**über die Änderung, Ergänzung und
Verlängerung der Geltungsdauer der
allgemeinen bauaufsichtlichen Zulassung
vom 6. Mai 2008**

Z-8.1-190

Gerüstsystem "assco quadro 70"

Dieser Bescheid ändert, ergänzt und verlängert die Geltungsdauer der allgemeinen bauaufsichtlichen Zulassung Nr. Z-8.1-190 vom 6. Mai 2008.

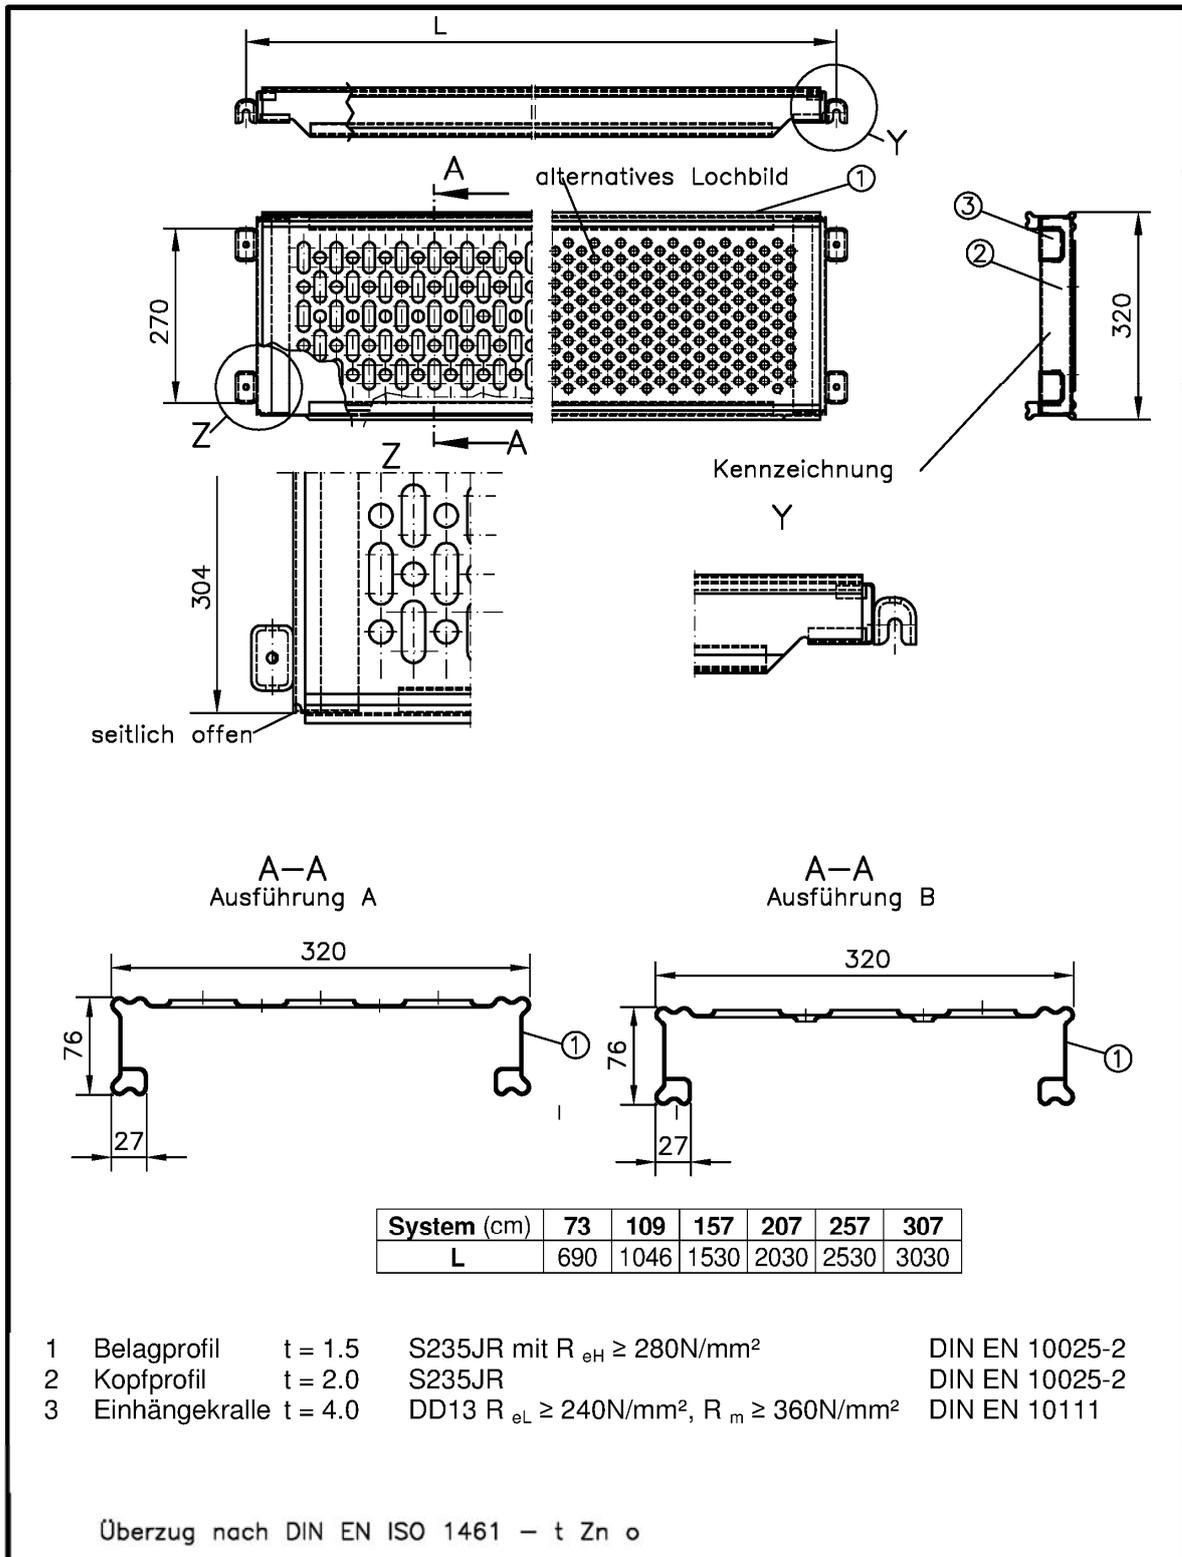
a) Die Seitenangaben für folgende Bauteile nach Tabelle 1 werden ersetzt:

Bezeichnung	Anlage A, Seite	Bemerkungen
Belagtafel Stahl 32 (offener Kopfbeslag)	21a	---
Belagtafel Stahl 19	67a	
obere Belagsicherungen	69a

Bezeichnung	Anlage A, Seite	Feldweite ℓ [m]	Verwendung in Lastklasse
Belagtafel Stahl 32	21a, 22 und 23	$\leq 2,07$	≤ 6
		2,57	≤ 5
		3,07	≤ 4
Belagtafel Stahl 19	67a und 68	$\leq 2,07$	≤ 6
		2,57	≤ 5
		3,07	≤ 4

Belag	Anlage A, Seite	Feldweite ℓ [m]	Anzahl Beläge pro Gerüstfeld	Lose $f_{o,\perp,d}$ [cm]	Steifigkeit $c_{\perp,d}$ [kN/cm]		Federkraft $N_{R,\perp,d}$ [kN]
					$0 < N_{\perp} \leq 2,27$ [kN]	$2,27 < N_{\perp} \leq N_{R,\perp,d}$ [kN]	
Belagtafel Stahl 32	21a, 22	$\leq 2,57$	2	3,2	0,45	0,21	3,32
		3,07		2,3	0,25	0,15

Belag	Anlage A, Seite	Feldweite ℓ [m]	Anzahl Beläge pro Gerüstfeld	Lose $f_{o,\parallel,d}$ [cm]	Steifigkeit $c_{\parallel,d}$ [kN/cm]		Federkraft $N_{R,\parallel,d}$ [kN]
					$0 < N_{\parallel} \leq 2,27$ [kN]	$2,27 < N_{\parallel} \leq N_{R,\parallel,d}$ [kN]	
Belagtafel Stahl 32	21a, 22	$\leq 3,07$	2	0,8	1,75	1,26	4,10

- a) Anlage A, Seiten 21, 67, 69 und 82 werden durch die Seiten 21a, 67a, 69a und 82a ersetzt.
- b) Anlage A wird durch die Seiten 144 bis 151 ergänzt.
- c) Anlage A, Seite 126 entfällt.

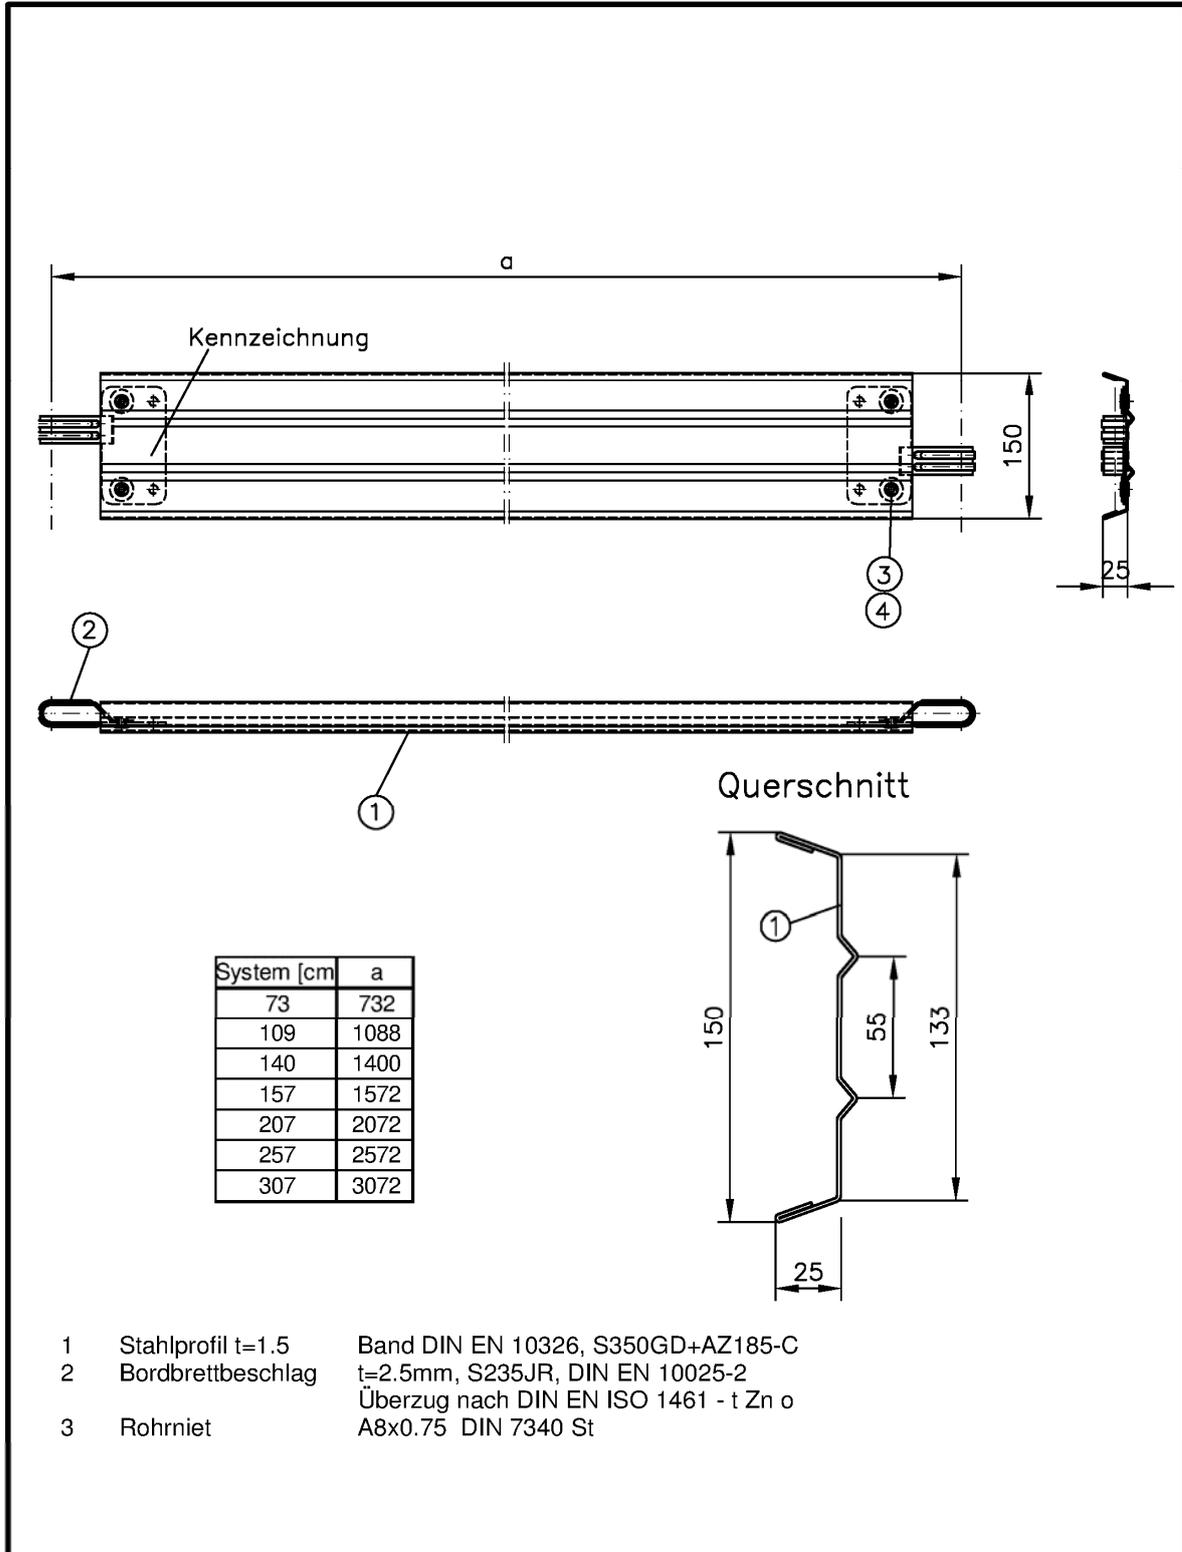
b) Tabelle 1 wird durch folgende Bauteile ergänzt:

Bezeichnung	Anlage A, Seite	Bemerkungen
Stahl-Bordbrett	144	---
Konsole B22	145	
Variable Konsole B64, H31	146	
Eckbelagkonsole B32	147	
Konsolboden B20	148	
Schutzgitterstütze B36, 50, 73	149	
Konsole B73, H50 mit zwei Halbkupplungen	150	
Konsole B63, H50 mit zwei Halbkupplungen	151
